「臺北市立陽明教養院永福之家重建工程」

【樹木移植計畫書】

【修正二版】

**「臺北市立陽明教養院永福之家重建工程」樹木移植會議
意見回覆表**

圖 4 定植平面配置圖

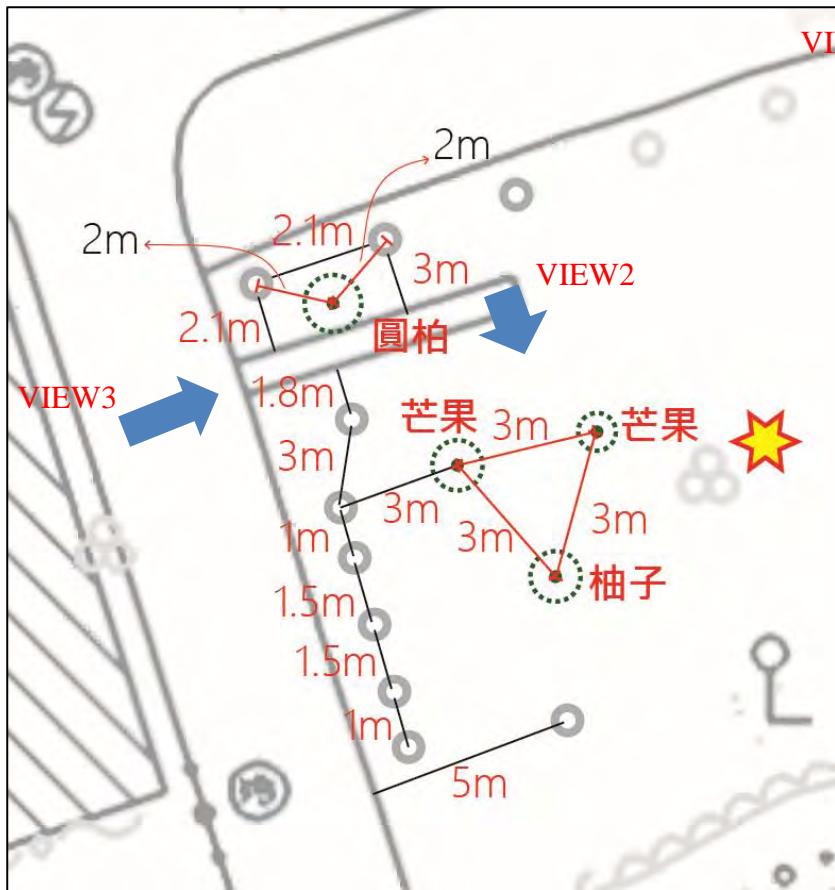
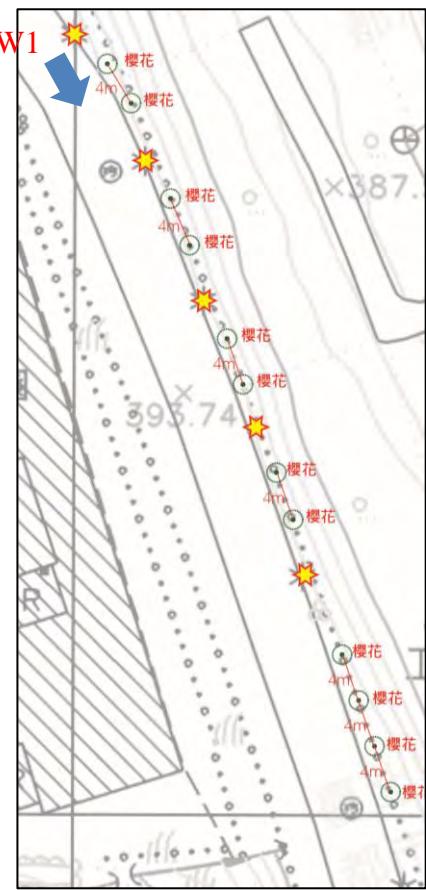
項次	文件 頁碼	審查意見	事務所回覆執行情形
1. 邱志明委員			
(1)		T26 櫻花胸徑 8.3CM，樹高 2 公尺，有點疑慮。	T26 櫻花受風災影響，樹高因斷枝修剪，經評估樹況仍健康，因而仍建議移植。
(2)		斷根及移植預定期程，皆 5-10 月，樹種不一樣，移植之適期不同，建議修正。	移植適期已依各樹種填列，詳報告書 P.27。
(3)		P.5 定植模擬圖，不同樹種株行距必須明確。	已補充間距，詳報告書 P.4~5。
(4)		櫻花之修剪不可在冬季(11~翌年 2 月)修剪，但是確是移植適期。	已修正為 115 年 12 月移植，詳報告書 P.27。
(5)		另櫻花修剪量不可太大，傷口直徑不要超過 3 公分。	已修正櫻花修剪內容，詳報告書 P.28。
(6)		土球大小為基徑 3-7 倍，非米高直徑。	已補充幹基直徑，詳報告書 P.32。
2. 許榮輝委員：			
(1)		請確認樹木的規格、移植適期。	已修正相關數據，詳報告書 P.8、27。
(2)		定植位置的株行距應有明確的標示。	已標示於平面圖上，詳報告書 P.4~5。
(3)		櫻花落葉樹請確認移植適期，提早斷根。	已修正為 115 年 12 月移植，詳報告書 P.27。
(4)		確定使用正確之工程圖說，避免土球下陷或覆土過深。	工程圖說採臺北市施工規範「第 02905 章移植」之附圖。
3. 公園路燈工程管理處：			
(1)		P.1 工程概述，承攬廠商與契約金額以及涉及承商切結、證明文件等請於發包後儘速補充函送本處備查。	遵照辦理。
(2)		P.4~5 定植地點配置應補充定植株距及空間相對位置，例如與緣石、既有樹木及設施路燈等距離關係，以及排水。	已標示於平面圖上，詳報告書 P.4~5。
(3)		4.2 樹木基本資料表： A. 學名未填。 B. 現況照片應有明確測量樹胸徑之照片。 C. 部分量測樹胸圍之照片與提供之樹據不符，請再全盤檢視確認，如為多主幹者請加以註明。	A. 已補充學名。 B. 已補充樹胸徑照片。 C. 已修正相關數據。 詳報告書 P.8~24。

項次	樹籍編號	樹種	樹木修剪示意圖
T10 圓柏		T12 芒果

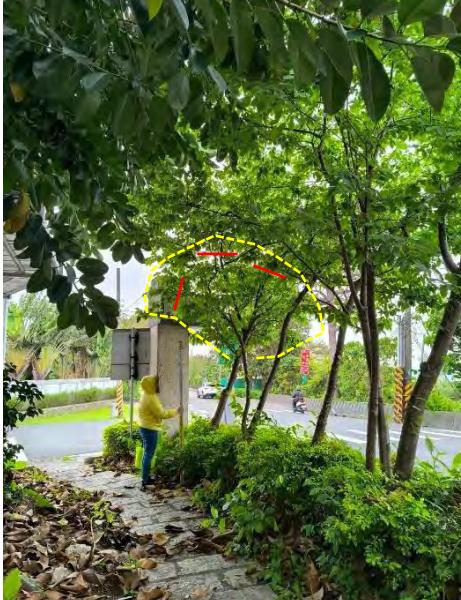
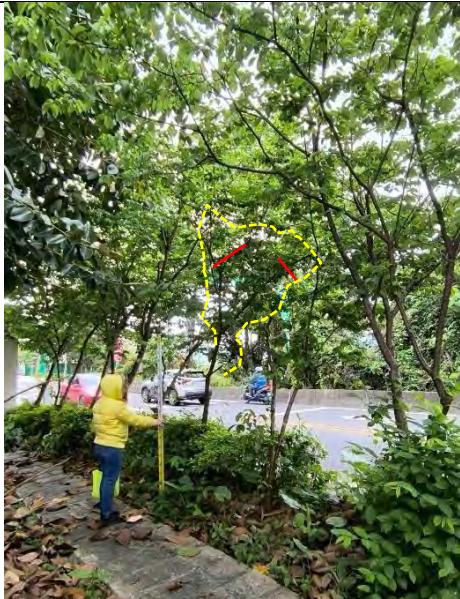
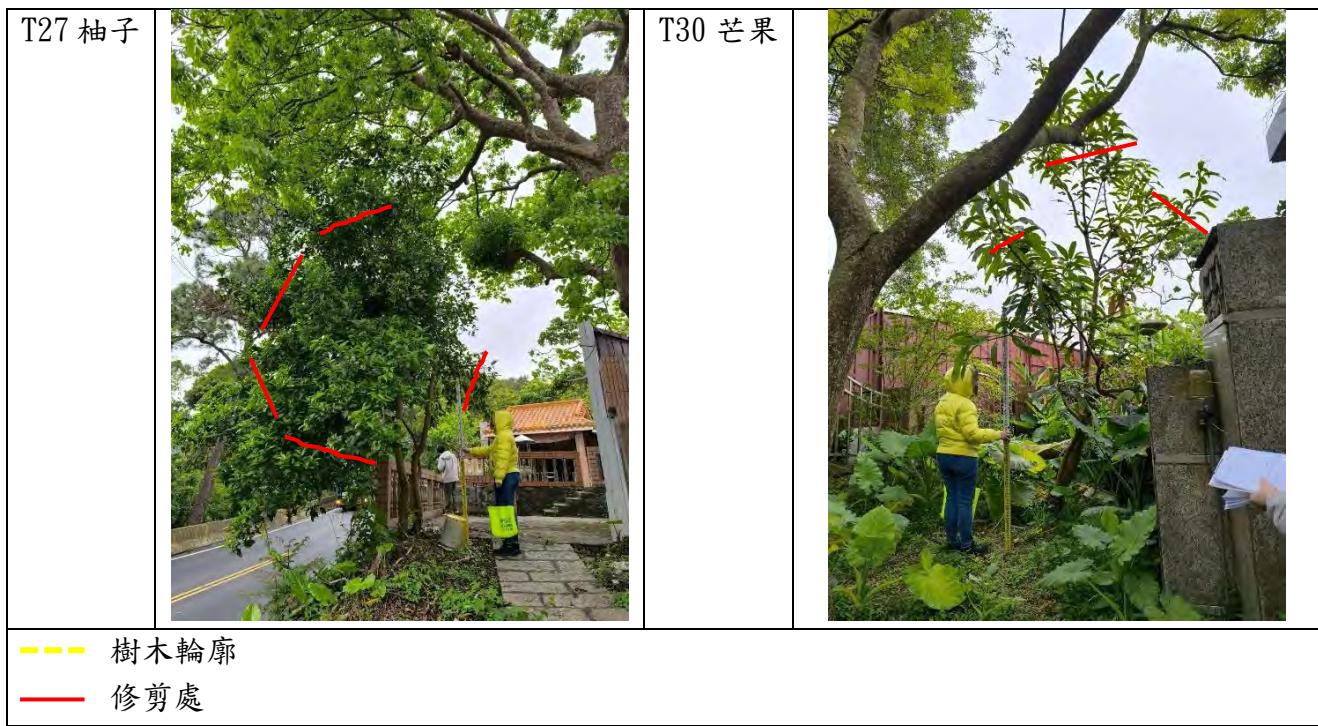
(5)		P. 27 7.1 事前公告日期請修正提早至移植前 7 日。	已修正為 7 日，詳報告書 P. 28。
(6)		7.2.1 通知監造請提早至修剪作業 7 日前。	已修正為 7 日，詳報告書 P. 28。
(7)		未見修剪示意圖，請補充本案移植樹木逐株之修剪示意圖。	已補充修剪示意圖，詳報告書 P. 28~31。

(7) 未見修剪示意圖，請補充本案移植樹木逐株之修剪示意圖。
